Chihuahua, Chih., a 26 de Abril del 2021

Perforaciones, Construcciones y Tuberías, S.A. de C.V.

Con respecto a la interpretación del registro eléctrico y rayos gamma, así como del análisis de muestras de canal (corte litológico), se tienen las siguientes conclusiones y recomendaciones:

Diseño propuesto de pozo ubicado en Cuauhtémoc, Chih.

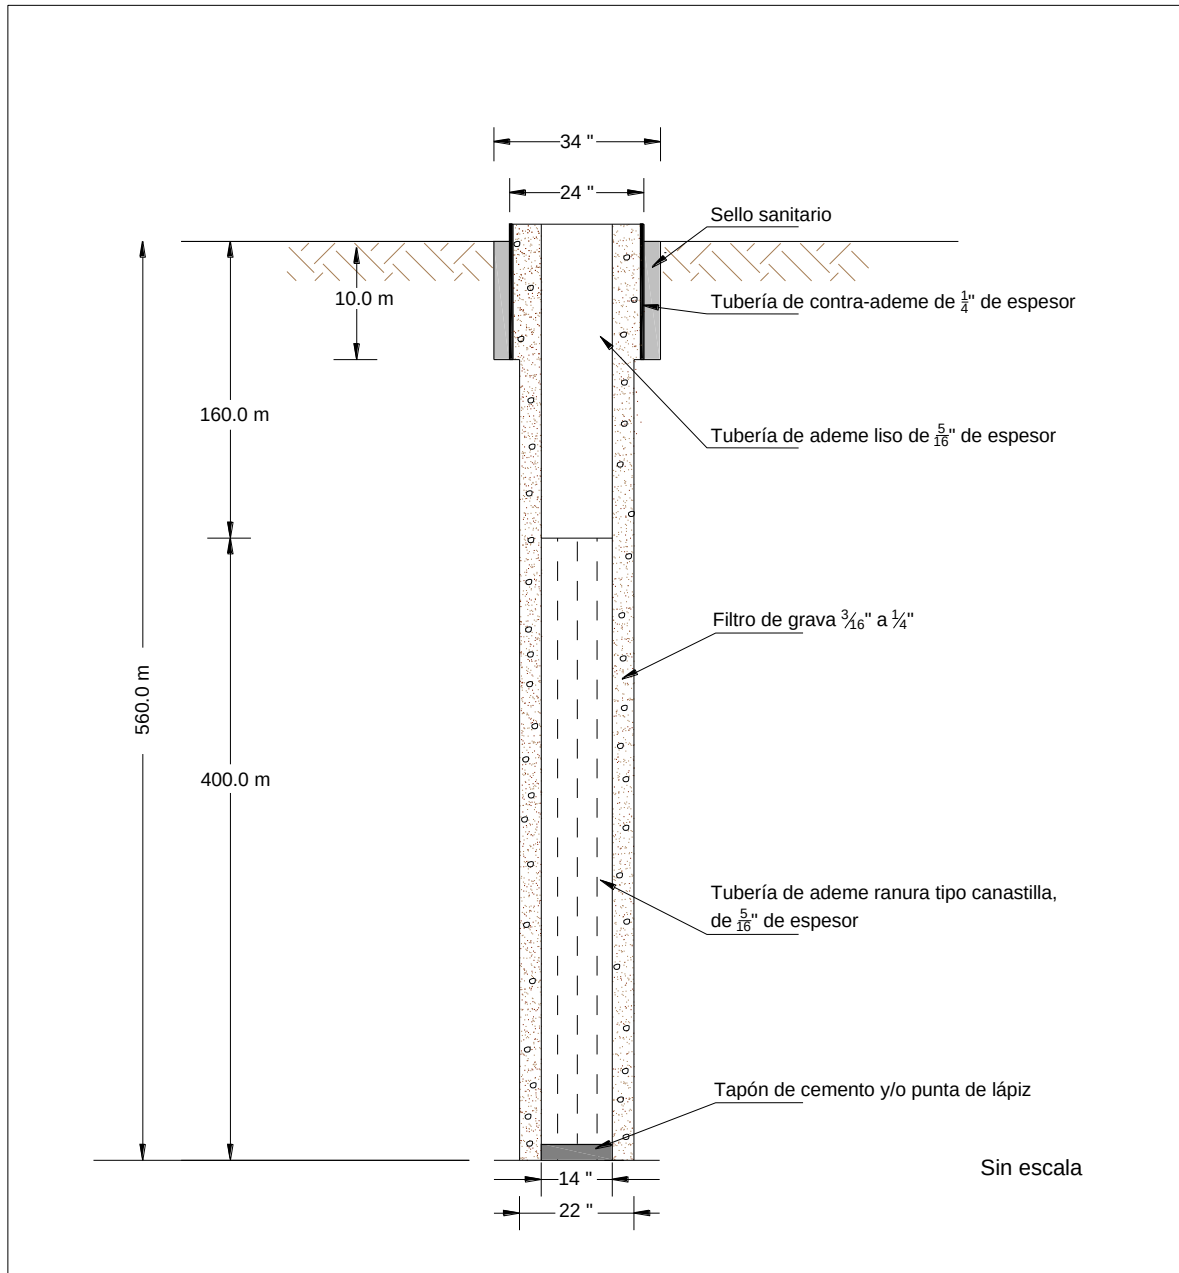
3. Se recomienda terminar la obra hasta los 560.0 m de profundidad (se anexa diseño de pozo propuesto), con la finalidad de aprovechar todos los contactos geológicos que pudieran aportar agua subterránea.
